**Avis délibéré de la mission régionale d'autorité
environnementale sur la mise en compatibilité n°2 du PLU
de la commune de Saint-Flour (15) pour la création d'une
résidence seniors**

Avis n° 2023-ARA-AUPP-1280

Avis délibéré le 18 juillet 2023

Figure 3: Évolution du règlement graphique du PLU (source : dossier)

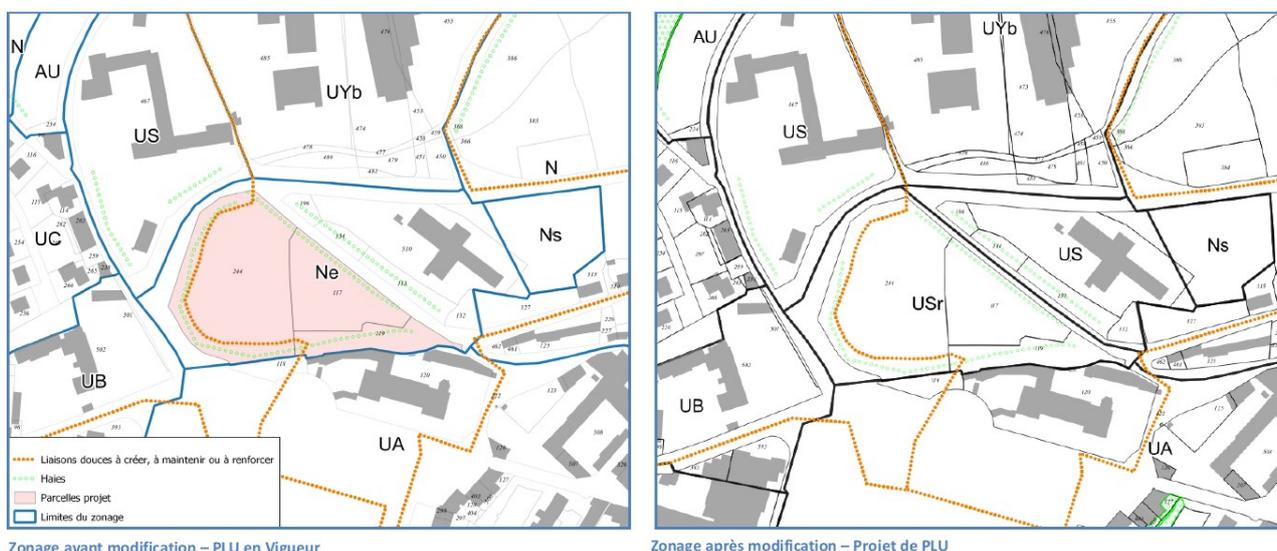
En outre et surtout, le choix du périmètre retenu pour l'évolution du règlement graphique n'est pas justifié, en ce qu'il concerne a priori un périmètre largement supérieur à celui du projet : le zonage nécessaire au projet est évalué à 1,5 ha quand 2,5 ha de zone Ne sont déclassés dont 1,5 ha en zonage USr et 1 ha correspondant au Sessad (ouvert en mai 1995) en zonage US, sans explication. Ainsi, la suppression du règlement Ne, qui aurait dû s'appliquer sur 1 ha, prive le secteur concerné des protections associées qui ne sont d'ailleurs pas décrites dans le rapport fourni.

En outre la réduction de la protection du cordon arboré sur la parcelle 244 à hauteur de l'entrée depuis la rue Blaise Pascal "*pour être en adéquation avec le cordon arboré existant aujourd'hui*" ne paraît pas fondée sur des critères environnementaux, et témoigne de l'absence de respect de cette protection apportée par le PLU en vigueur et du choix de la commune de ne pas restaurer ce cordon arboré. Aucune compensation à cette disparition n'est mentionnée. La largeur du cordon arboré inscrit dans le règlement graphique ne correspond pas en outre à celle de la strate arborée existante dont le dossier (maîtrise d'ouvrage et ABF) dit pourtant l'importance de la conserver.

L'Autorité environnementale recommande de justifier les choix d'évolution des règlements graphiques et écrits, notamment au regard de critères environnementaux, et à défaut de les reconsidérer.
